Direction territoriale Méditerranée

Aix-en-Provence, le 12 août 2015

Objet : Commune de Mende – Précisions sur la qualification de l'aléa effondrement au niveau de l'hôpital avec prise en compte des documents transmis par la commune

Référence : H15-321 (v2 : modification de l'encart proposé au § 4.1)

Illustration 2: Plan schématique d'implantation des différents bâtiments, des grottes de surface et des sondages principaux.

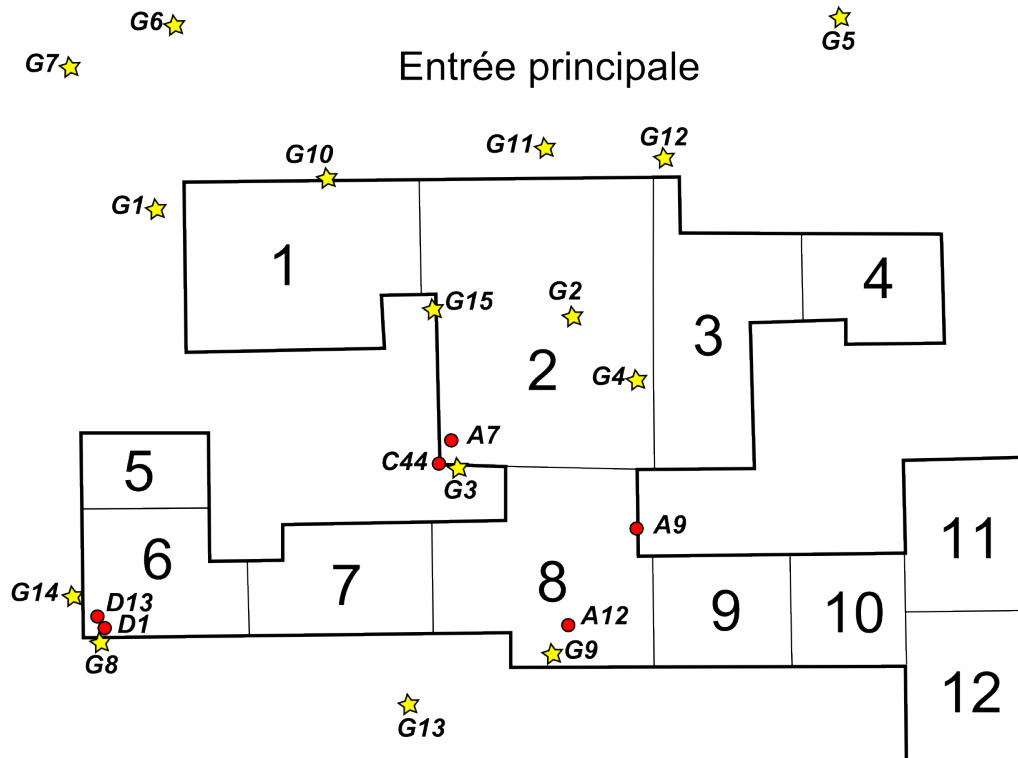
En surface, au niveau des fouilles, 15 « grottes » sont décrites (cf. Illustration 2 et tableau 1), présentent des dimensions de l'ordre de 5 à 10 m (épaisseur ou ouverture) et certaines sont comblées par des argiles rouges de décalcification.

La plupart des grottes identifiées (soit dans les fouilles, soit par sondages) sont localisées à l'intersection entre les 2 grandes familles de failles et fractures et principalement dans le banc de calcaire à entroques inférieur du Sinémurien et dans les couches sous-jacentes de l'Hettangien. Il est précisé qu'« à certains endroits, les accidents ont vu le jour (formation d'avens), à d'autres endroits, la couverture et les produits de décalcification du calcaire ont comblé en partie ou en totalité ces cavités » et que « [...] on doit s'attendre à l'existence de nombreux autres accidents non décelés (cavités en particulier) ».

En fonction des caractéristiques du sous-sol et des caractéristiques du bâtiment, des solutions type de fondations sont proposées par zone et ces propositions sont synthétisées dans le tableau 2 (cf. plan schématique en Illustration 2) :

Illustration 3: Karst identifiés par sondages - Relation épaisseur / profondeur

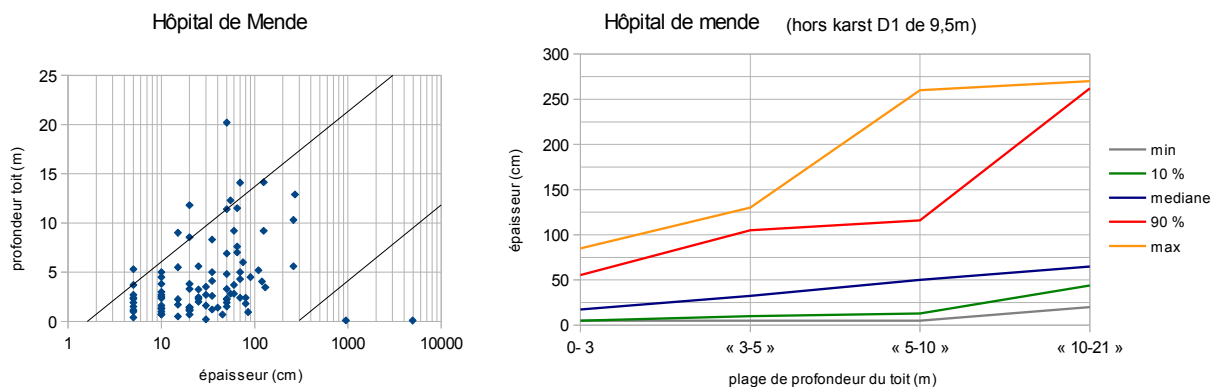
La représentation de la répartition des karst en fonction de la profondeur (Illustration 3) ne permet pas de dégager de corrélation nette mais il apparaît que, globalement, les épaisseurs de karst sont plus importantes en profondeur qu'en surface.
